Модификация касается только аппаратов с установленной матрицей QDI QD26HL02-02

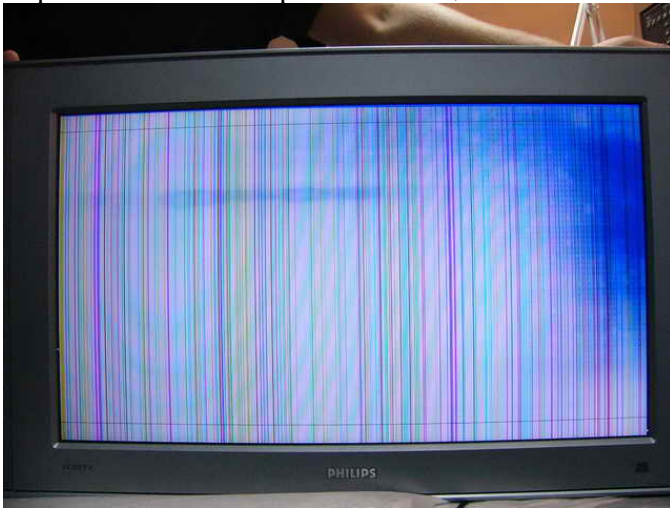
Симптом / Неисправность:

Горизонтальные и вертикальные цветные полосы покрывают весь экран

Запаяйте провода между:

_ контрольной точкой TP11 на плате main board, расположенной на LCD матрице, и контрольной точкой TP506 на боковой стороне;

_ контрольной точкой TP12 на плате main board, расположенной на LCD матрице, и контрольной точкой TP507 на боковой стороне.

Для доступа к боковой плате необходимо отвернуть несколько винтов на углу рамки с внешней стороны панели. После необходимо изолировать пайки на боковой панели
